PREFEITURA MUNICIPAL DE SÃO PEDRO DA UNIÃO-MG

ERRATA

Eu, Higor Augusto Sabag de Paulo, Engenheiro Civil registrado no CREA/MG sob o número 238.615/D, venho por meio desta errata corrigir uma informação nos projetos de PAVIMENTAÇÃO E SINALIZAÇÃO, correspondentes às folhas 10/21 a 13/21.

Figura 1: Print da faixa de sinalização com cotas das faixas indicando 3,00m.

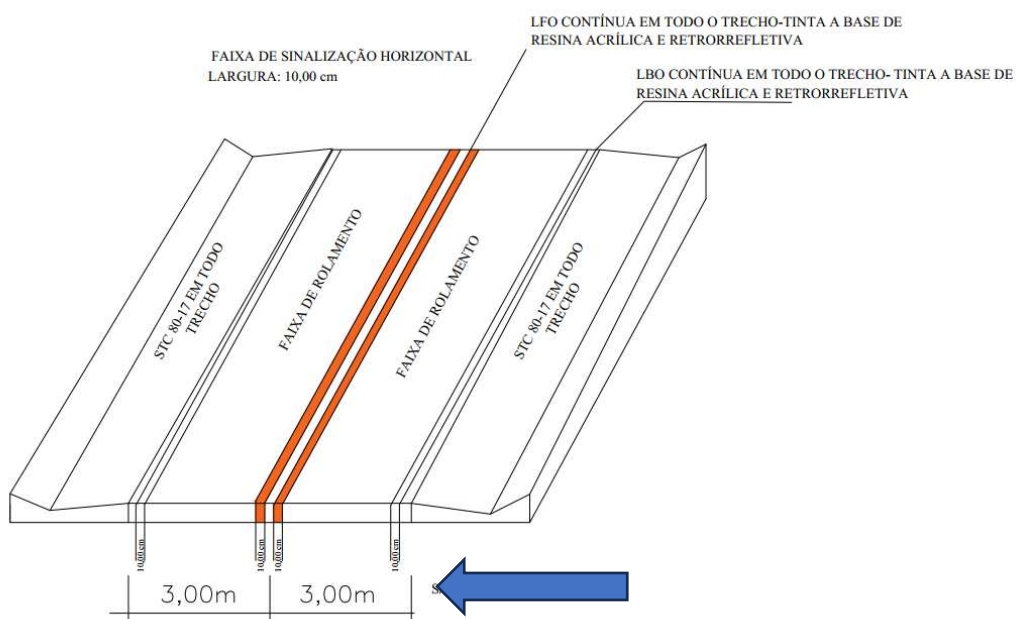
Na seção referente às faixas de sinalização horizontais, detalhadas nas páginas mencionadas, onde constava a medida da largura da pista como 3,00m, gostaria de retificar que a medida correta é de 3,50m para cada faixa, totalizando 7,00m para a largura total das duas faixas da pista de rolamento.

Além disso, anexo a esta errata, encontra-se um detalhe que demonstra o local específico onde ocorre esta correção. Este detalhe apresenta claramente a alteração da medida das faixas de sinalização horizontais de 3,00m para 3,50m, conforme mencionado acima.

Figura 2: Print da faixa de sinalização com cotas corrigidas indicando 3,50m.
